ACCESSIBILITE DES ERP AUX PERSONNES HANDICAPEES

Etablissement concerné	HOTEL CONSULAIRE 8 BOULEVARD DU ROI RENE 49000 ANGERS	N° d'affaire: HAF4866/1 Référence du rapport : 215B0/15/5061
Client	CCI DE MAINE ET LOIRE	Date du rapport : 22/10/2015
Accompagnateur	M. Nicolas	Date de la visite : 01/09/2015
Chargé de l'affaire	M. Jean PORTIER , Tél : 02.41.68.67.00 jean.portier@socotec.com	Signature :

FICHE N° 1

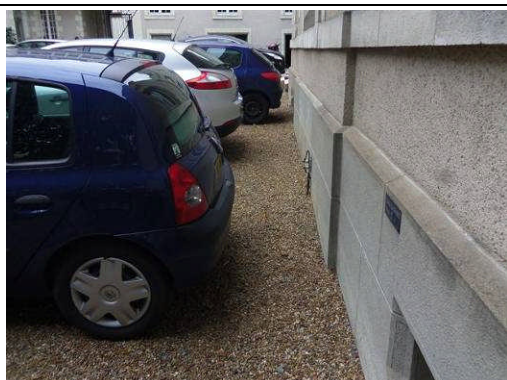
Ecart : Dévers - Absence de cheminement adapté

Localisation : Accès à l'entrée côté parking

Observations : Absence de cheminement adapté.

Création d'un cheminement adapté de 1,20 m de largeur et non meuble.

Mise en place d'une signalétique indiquant l'entrée accessible (Direction de l'ascenseur).

FICHE N° 3

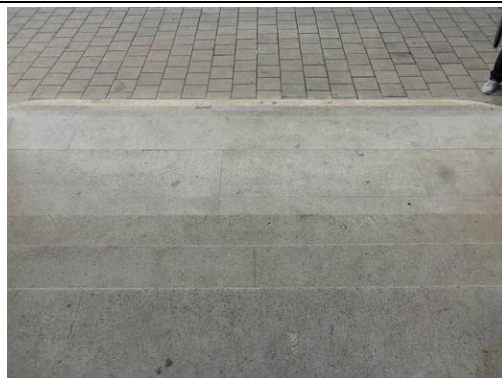
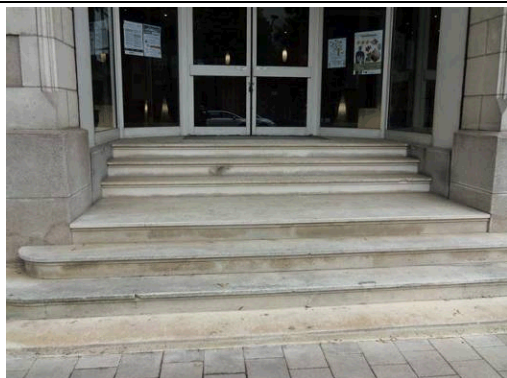
Ecart : Escalier - Escalier non conforme

Localisation : Escalier entrée principale

Observations : Absence de nez de marche, de contre-marches repérés visuellement, de bande d'éveil à la vigilance ainsi que de main-courantes.

Mettre l'escalier en conformité avec le §7.1.II 2° et 3°

Mise en place d'une bande d'éveil à la vigilance en partie haute de la volée.

Mise en place de nez de marche sur chaque marche.

Mise en place de main-courantes de chaque côté avec rallongement de la valeur de 1 giron en haut et en bas de l'escalier.

Mise en place d'un contraste visuel sur la première ainsi que sur la dernière contre-marche.

Nota : vérifier si classement MH pour éventuelle dérogation

FICHE N° 6

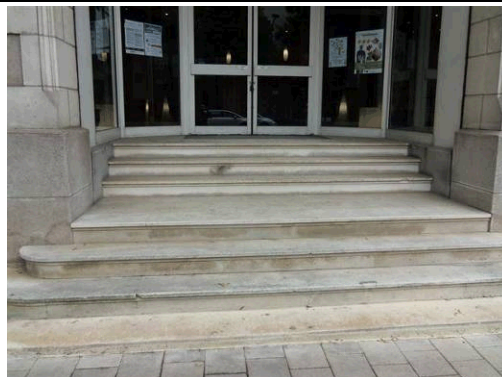
Ecart : écart global - Absence d'accès adapté au RdC

Localisation : Entrée établissement**Observations** : Présence de marches sur les 2 entrées**Préconisation**

Etudier un cheminement accessible en passant côté cour
Décaler la barrière levante.
Créer un cheminement circulaire et matérialisé dans la cour.
Créer une rampe avec espace de manoeuvre de porte pour accéder.

FICHE N° 7

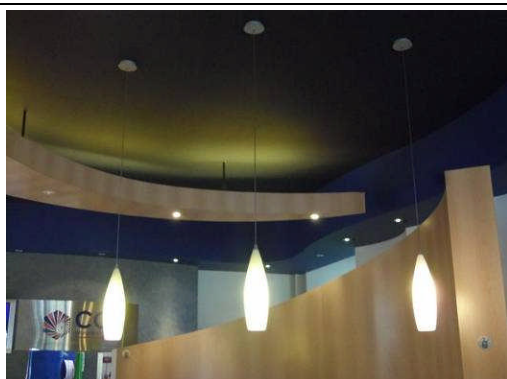
Ecart : Eclairage - Eclairage insuffisant

Localisation : Banque d'accueil**Observations** : Eclairage mesuré inférieur à 200 lux

Améliorer l'éclairage de manière à obtenir 200 lux minimum

FICHE N° 9

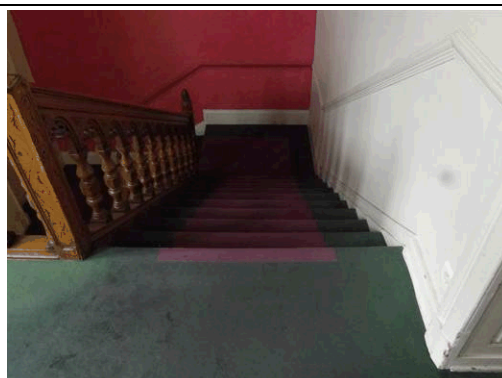
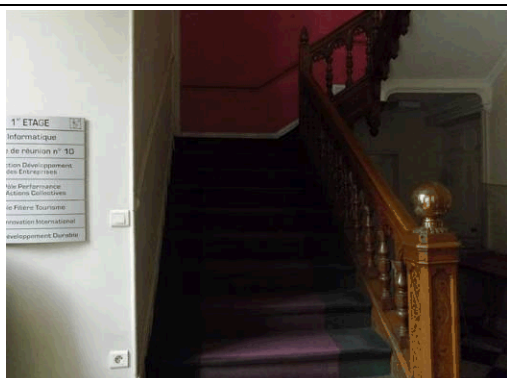
Ecart : Signalisation - Escalier non conforme

Localisation : Escalier salle de réunion n°10**Observations :** Escalier non adapté.

Mettre l'escalier en conformité avec l'article 7.1.II §2 et 3

Mise en place de nez de marche sur chaque marche.

Mise en place d'une main-courante de l'autre côté de l'escalier.

Rallongement des mains-courantes de la valeur de 1 giron en haut et en bas de l'escalier.

FICHE N° 12

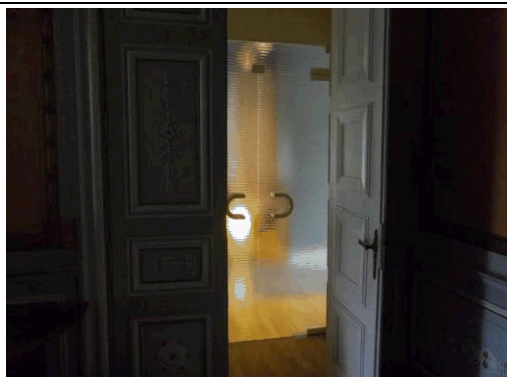
Ecart : Effort d'ouverture - Effort supérieur à 50 N

Localisation : Porte vitrée du sas d'accès au salon.

Observations : La porte a un effort d'ouverture supérieur à 50 N.

Régler le système de fermeture de la porte.

FICHE N° 13

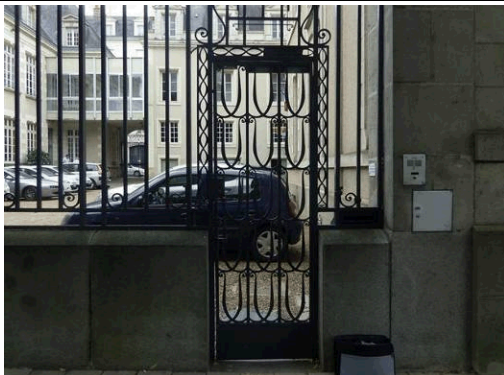
Ecart : Portes principales - Largeur de passage de porte insuffisante

Localisation : Entrée côté parking.**Observations** : Largeur utile de passage inférieure à 0,77 m.**Préconisation**

Mise en place d'une porte offrant une largeur de passage utile de 0,77 m minimum.
Problème pouvant également être réglé par la création du cheminement et le décalage de la barrière levante

FICHE N° 14

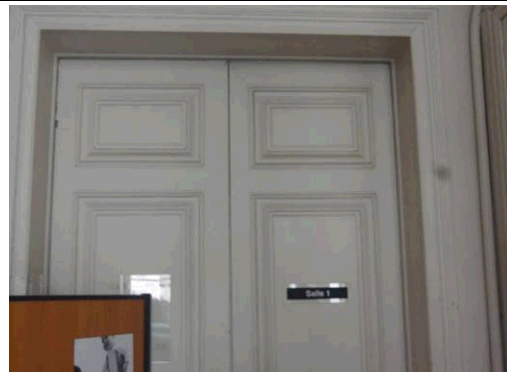
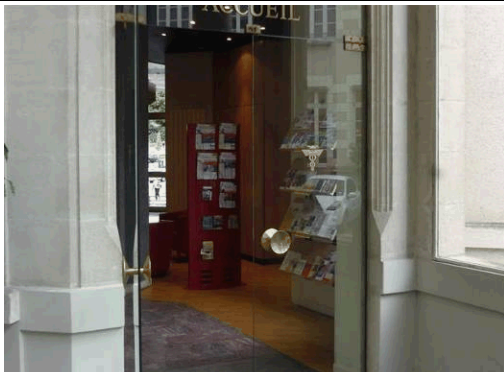
Ecart : Portes principales - Largeur de passage de porte insuffisant

Localisation : Deux portes double Péristyle, porte double salle n°1, porte double sas Salon située au RDC.

Observations : Largeur utile de passage inférieure à 0,77 m.

Remplacer les portes par des modèles tiercés avec un passage libre de 77cm

FICHE N° 15

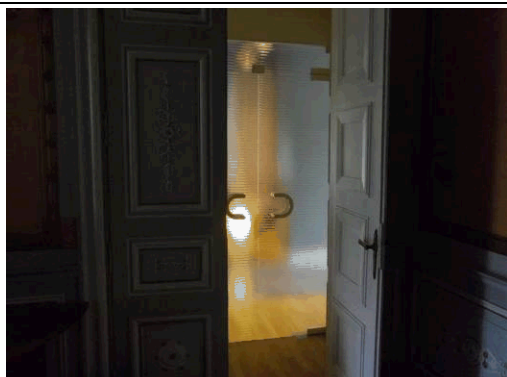
Ecart : Dimension des sas - Sas non conforme.

Localisation : Sas d'accès au salon.

Observations : Absence d'espace de manœuvre de porte dans le sas.

Suppression d'une porte double.
